六ヶ所再処理施設における
新規規制基準に対する適合性

安全審査 整理資料

安全冷却水系冷却塔の設計及び運用の変更

第1図 変更後の安全冷却水系系統構成概要図

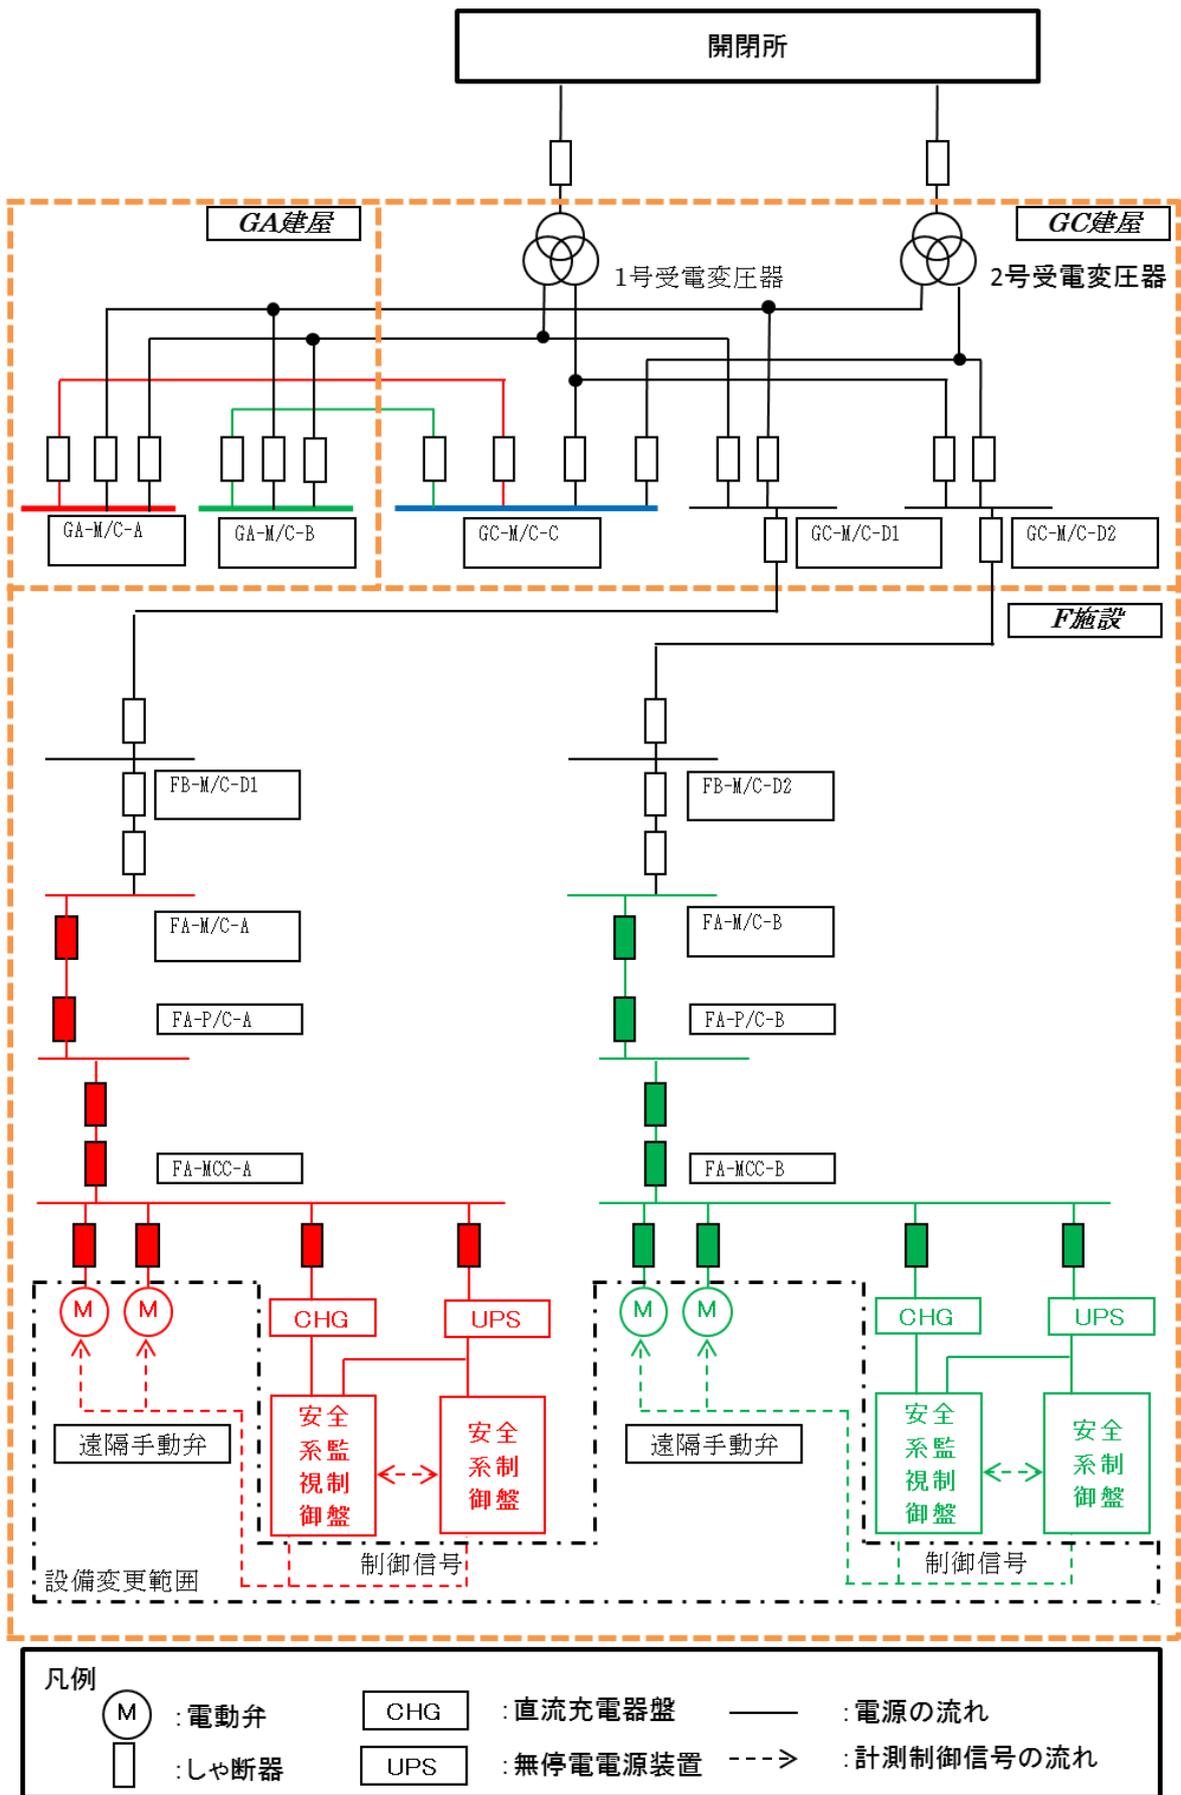
既に設置している F 施設の安全冷却水系冷却塔 A, B (2 基) 及び冷却水循環ポンプ (3 台) と本体の安全冷却水系冷却塔 B (1 基) 及び冷却水循環ポンプ (2 台) にて構成する 3 系列とする。

また, 3 系列の構成とするにあたり F 施設から本体へ冷却水の供給可能とする配管及び弁 (遠隔手動弁) を A 系及び B 系に新規設置する。

なお, 既に設置している本体の安全冷却水系冷却塔 A の系列の一部は, 外部からの衝撃 (竜巻及び航空機落下) による損傷を防止する設計としないことから安全上重要な施設以外とする。

安全上重要な施設とのバウンダリ及び F 施設からの移送時の系統構成として既に設置している本体の冷却水循環ポンプ入口側の弁 (手動弁) に加え, 本体の安全冷却水系冷却塔 A の出口側に弁 (手動弁) を新規設置し, 当該弁から安全冷却水系冷却塔 A 及び冷却水循環ポンプを含む範囲を安全上重要な施設以外とする。

第 3 表に安全冷却水系の変更前後の系統の機器構成を示し, 第 1 図に変更後の系統構成を示す。
